岡山港港湾計画書

— 軽易な変更 —

令和8年1月

岡山港港湾管理者

岡山港（福島地区）港湾計画図

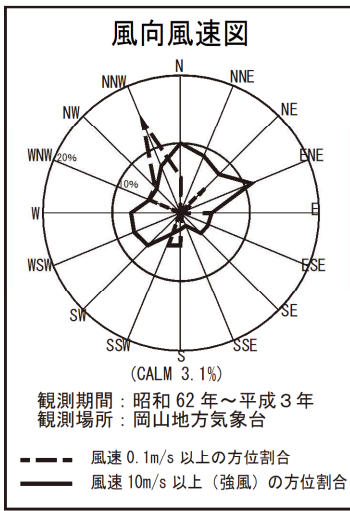
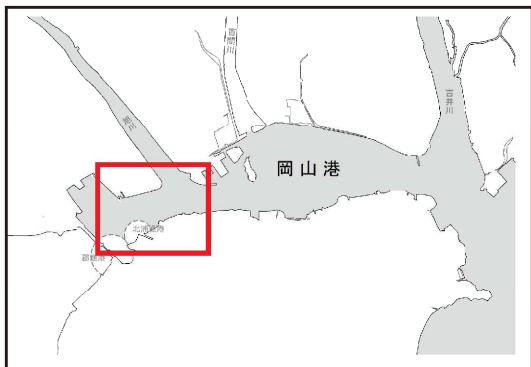
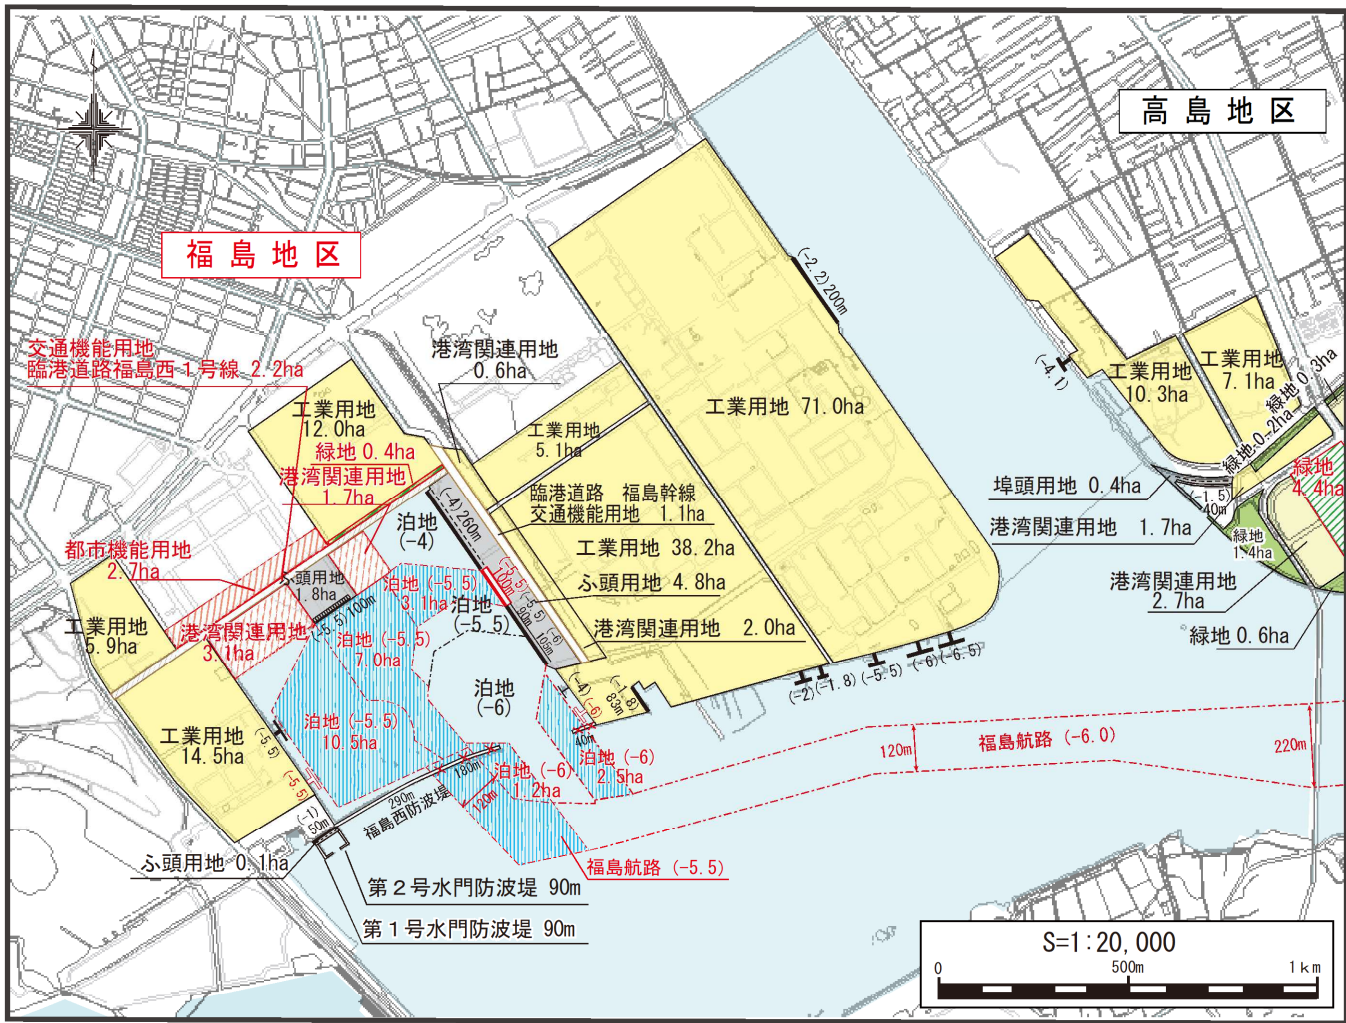
福島地区 福島航路 水深5.5m 幅員120m

[既定計画の変更計画]

福島地区 福島航路 水深6m 幅員120～220m

[既定計画の変更計画]

既定計画

福島地区

福島航路 水深5.5～6m 幅員120～220m

岡山港（水門湾地区）港湾計画図

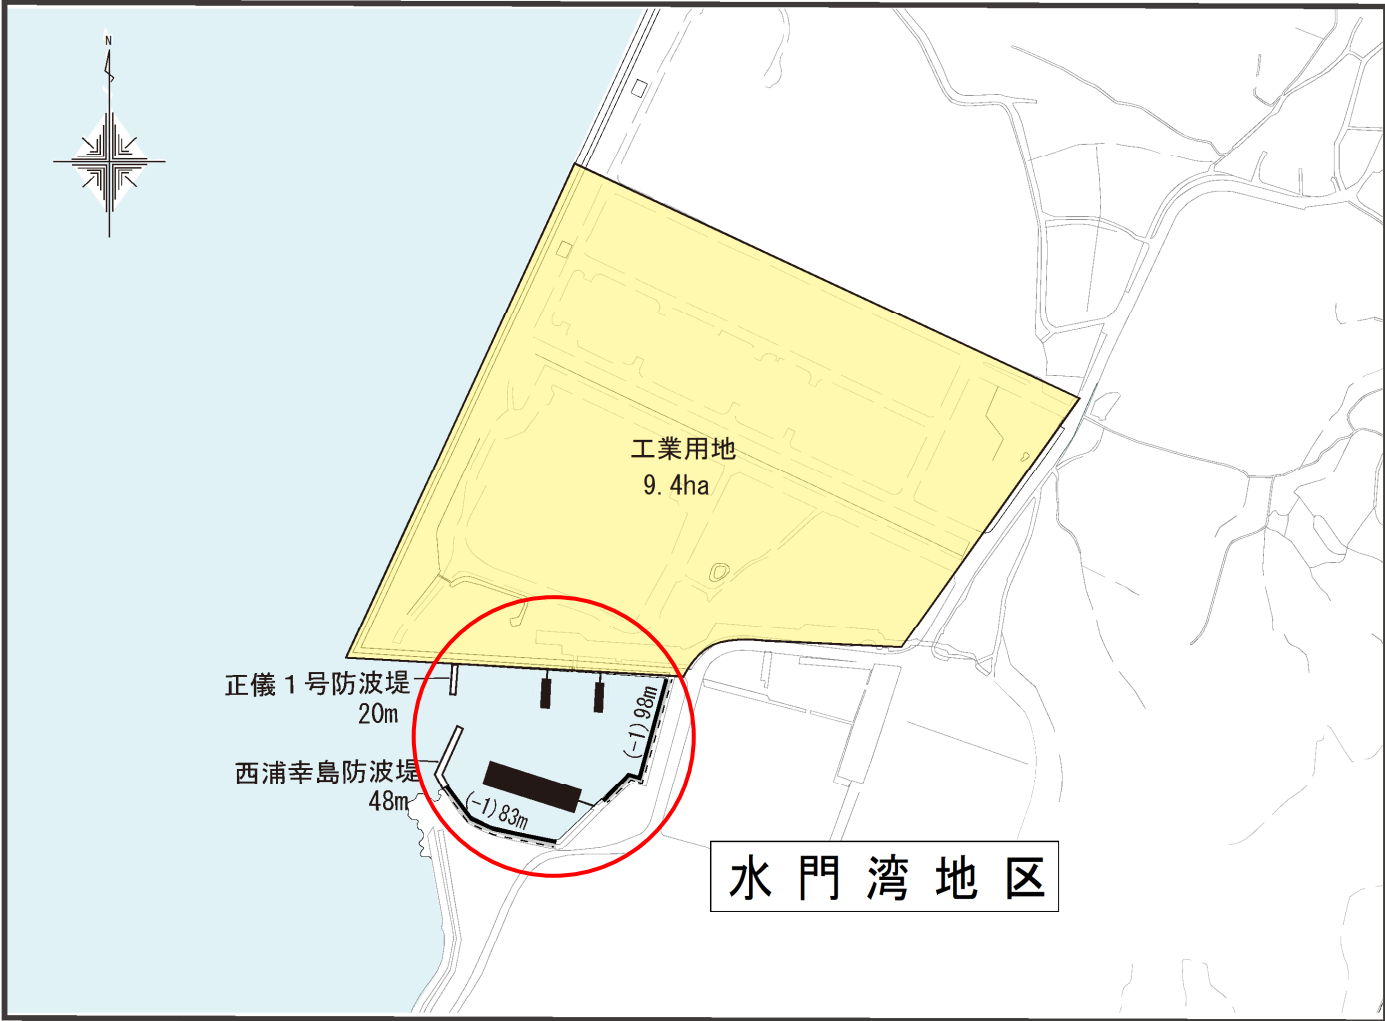
正儀小型船だまり

西浦幸島防波堤 延長48m [既設の変更計画]

正儀1号防波堤 延長20m [既設の変更計画]

物揚場 水深1m 延長181m [既設の変更計画]

小型栈橋 3基 [既設の変更計画]

既設

西大寺地区

正儀船だまり

栈橋 水深1m 延長140m

泊地 水深1m 面積1ha
